# Nota van B&W

Aanpassing kruising Schouwtjeslaan/ v. Merlestraat

*Bijlage A bij nota 2007/183813, "Aanpassing kruising Schouwtjeslaan/ v. Merlestraat"  
Inspraakreacties & conceptantwoorden.*

Project :  
**Schouwtjeslaan**  
 Onderwerp :  
**aanpassing kruising Schouwtjeslaan-Van Merlestraat**

datum : 17-08-07	formaat : A-4	tekeningnr. :	wijziging
schaal : 1:300	bestek : -	<b>V 3857</b>	
gec. : JFS	gtk. : JdV		
opdrachtgever : afdeling Verkeer en Vervoer

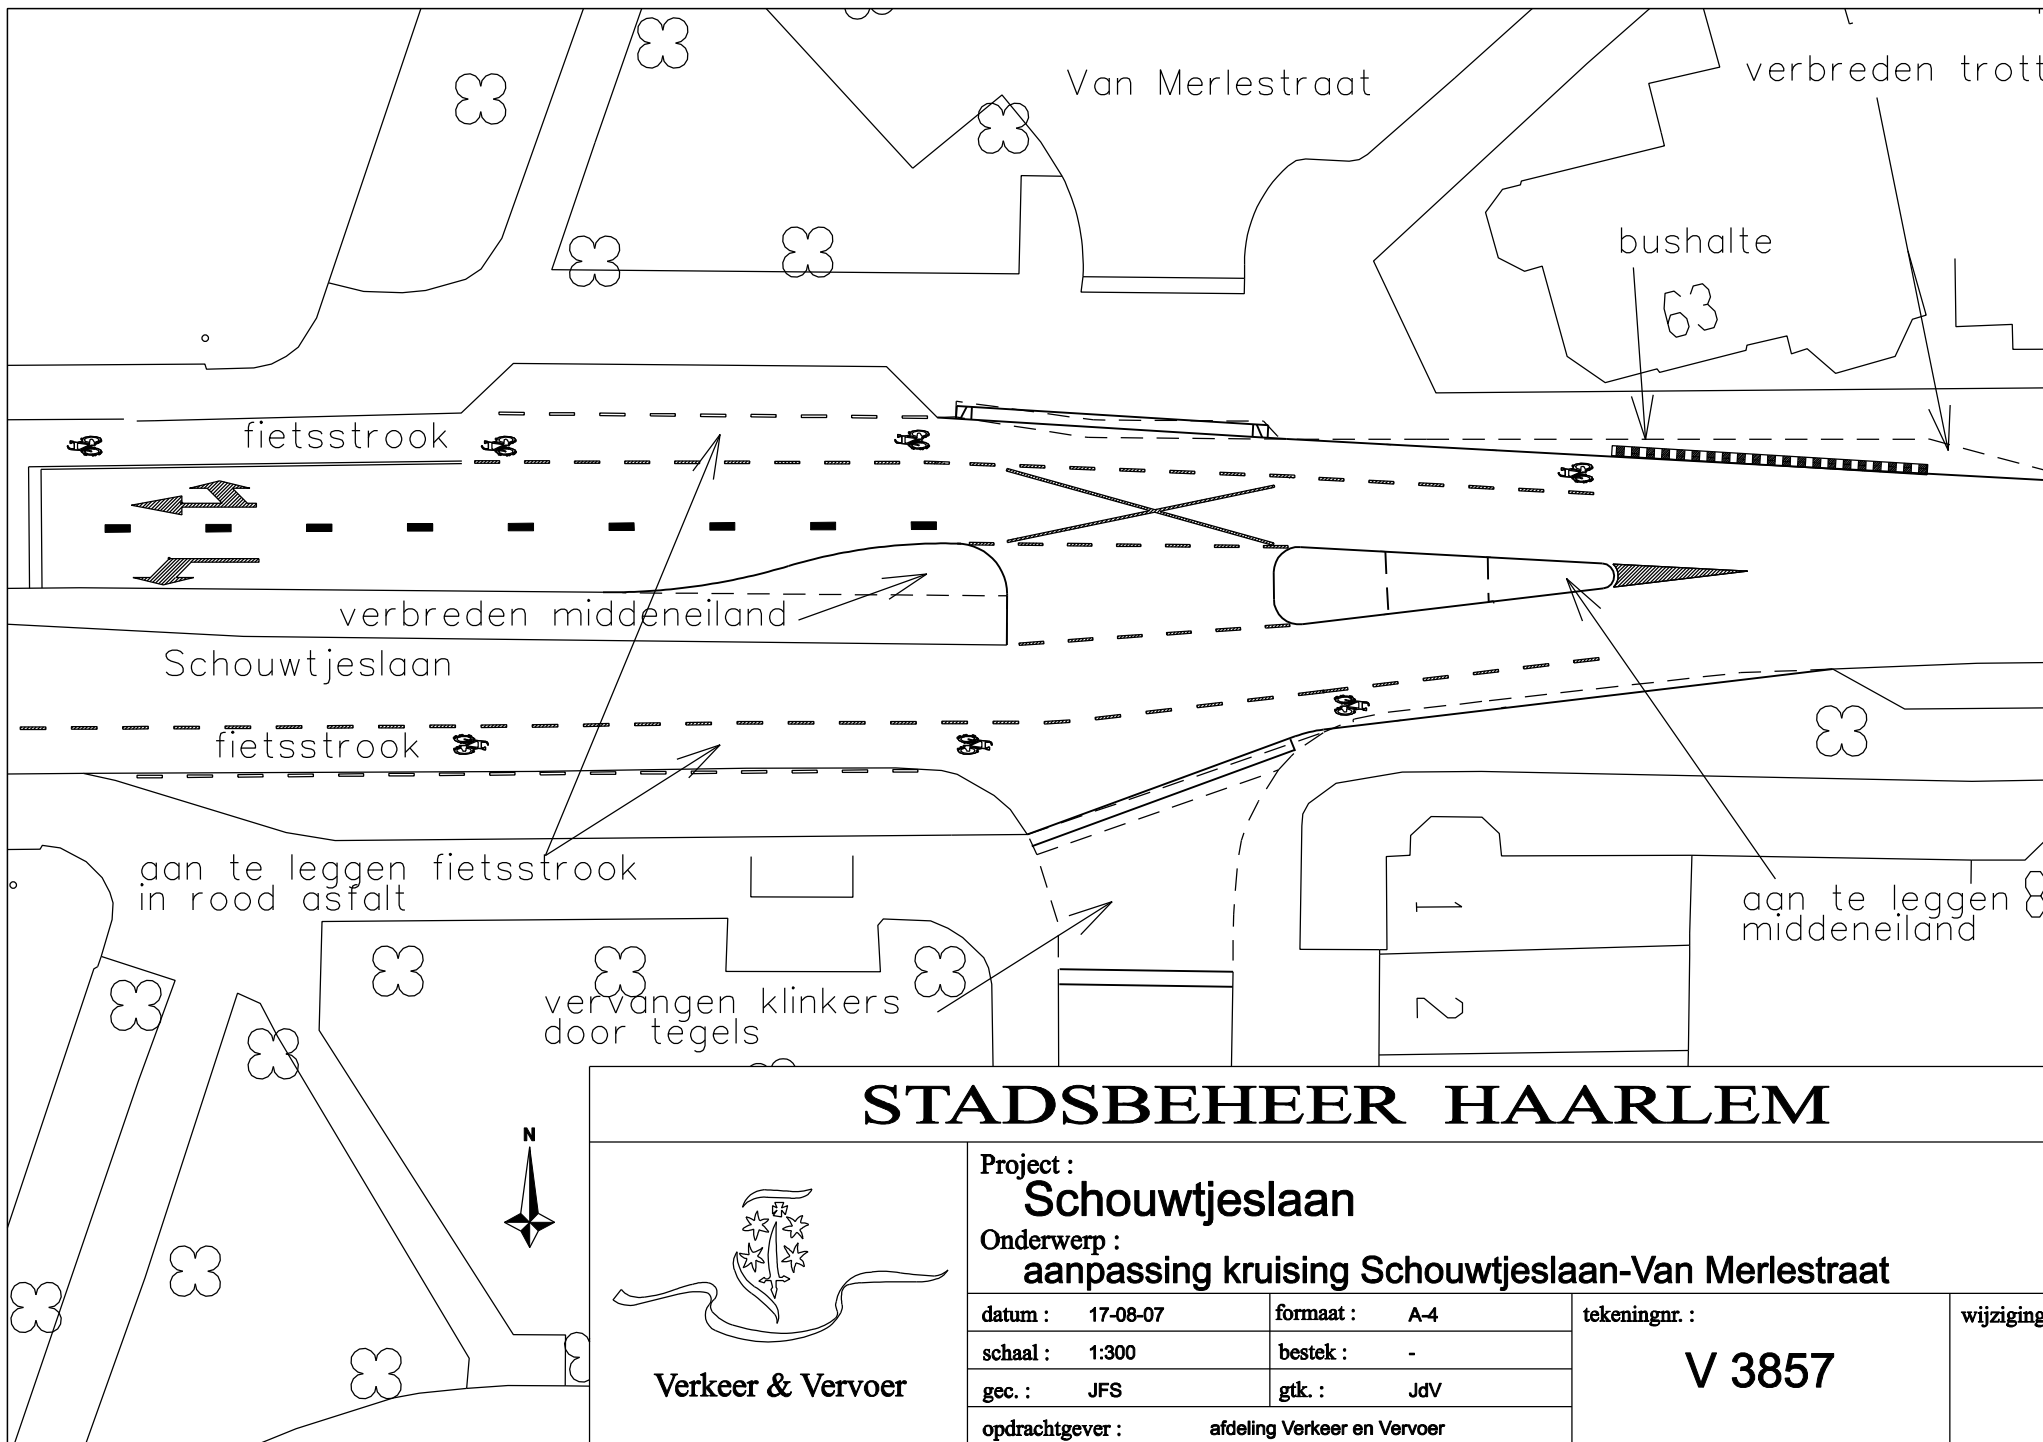
<p>Fietsersbond</p>	<p>We gaan er van uit dat de fietsstroken op de gebruikelijke wijze in rood asfalt worden uitgevoerd en de breedte minimaal 1.80m bedraagt met 20cm schampstrook (klinkers) naast bushaltes en doorgetrokken trottoirs.</p> <p><i>De fietsstroken worden in rood asfalt uitgevoerd. De fietsstrook is 1.80 meter breed. Ter hoogte van het middeneiland versmallen de fietsstroken naar 1.50 meter.</i></p> <p>De voorgestelde drempels zijn bedoeld om het verkeer erop te attenderen dat men de kruising met een aangepaste snelheid dient te naderen. Dan is het logisch dat in de zuidelijke rijbaan (dus richting oost) de drempel vóór in plaats van achter de kruising wordt aangelegd.</p> <p><i>De gedachte drempel is komen te vervallen. Om te bepalen of de drempel trillingshinder dan wel schade zal veroorzaken is een berekening uitgevoerd. Hiervoor is een door TNO-bouw ontwikkelde programma gebruikt. Dit programma geeft aan dat er wel kans is op trillingshinder, schade valt niet te verwachten.</i></p> <p>Om de rugdekking voor de fietsers richting oost nog meer te verbeteren stellen we voor om de markering van de fietsstroken over de drempel heen te verlengen tot in het smalle deel van de Schouwtjeslaan (tot Schouwtjeslaan 61 en 108). Wellicht kan het middeneiland daarvoor nog iets "geknepen" worden zodat hier een rijstrookbreedte van 4.50m resulteert.</p> <p><i>De rijstrookbreedte ter hoogte van het middeneiland is 4.25 meter. Om een rijstrookbreedte van 4.50 te creëren moet het middeneiland 50 cm. kleiner worden. Dit gaat dan ten koste van de opstelruimte voor de overstekende fietsers. In het ontwerp is er juist voor gekozen om de overstekende fietsers ruim voldoende opstelruimte te bieden. Dit pleit er voor om het middeneiland juist niet verder te verkleinen. De</i></p>

J. Groskamp	<p><i>Vanwege het nieuwe middeneiland is het niet meer mogelijk om de Van Merlestraat te verlaten in oostelijke richting, de bocht is te krap. Tussen de middeneilanden is 10 meter tussenruimte. De rijbaan tussen het middeneiland en het trottoir is 4.50 meter breed. Dit is ruim voldoende om de bocht te kunnen maken. Er is ook voldoende ruimte voor een vuilniswagen om die bocht te maken.</i></p> <p><i>Door het toepassen van het middeneiland wordt de rijbaan smaller en ontstaat er gedrang en wordt de kruising nog gevaarlijker. Door het versmallen van de rijbaan (met het verbreden van het middeneiland) wordt het passerend verkeer ge'kanaliseerd'. Het is dan niet meer mogelijk om met twee auto's tegelijk richting de verkeerslichten te rijden. Op de kruising zal het gedrang dan ook afnemen, verkeer uit de Van Merlestraat en de fietsers hoeven dan slechts een rijbaan over te steken.</i></p> <p><i>Door het verbreden van het middeneiland nemen de wachtrijen voor de verkeerslichten toe (verdubbelen) en men gaat racen om toch het groene licht te halen.</i></p> <p><i>Door de verbreding neemt de opstelruimte met circa twee opstelplaatsen af. Een verdubbeling van de wachtrij wordt niet verwacht.</i></p>

J.P. Willemsen	<p><i>In de huidige situatie wordt het zicht vanuit de Berkenrodestraat op de Schouwtjeslaan regelmatig geblokkeerd door een geparkeerde auto. Verzoek is dan ook het plaatsen van enkele antiparkeerpalen om dit parkeren te voorkomen.</i></p> <p><i>Er worden enkele maatregelen in het ontwerp opgenomen om het parkeren op die hoek te voorkomen.</i></p>

<p><i>fietsstroken worden wel doorgetrokken tot langs het middeneiland. Dit is in het ontwerp aangepast. Aangezien voor het middeneiland een bushalte ligt, en daar geen fietsstroken voor worden aangelegd, worden de fietsstroken niet verder doorgetrokken.</i></p> <p><i>De Schouwtjeslaan is gecategoriseerd als erftoegangsweg. Als de laan t.z.t. wordt ingericht als 30km-gebied zullen snelheidsremmende maatregelen genomen behoren te worden. Hierop anticiperend is het van belang om het effect van de nu geplande drempels te kunnen bepalen. Daartoe verzoeken we om vooraf een V85 0-meting uit te laten voeren.</i></p> <p><i>De drempel is komen te vervallen. Er wordt wel een snelheidsmeting gehouden om het V85 percentiel te bepalen. Deze gegevens kunnen gebruikt worden in de ontwikkeling van het integrale ontwerp voor de gehele Schouwtjeslaan.</i></p>
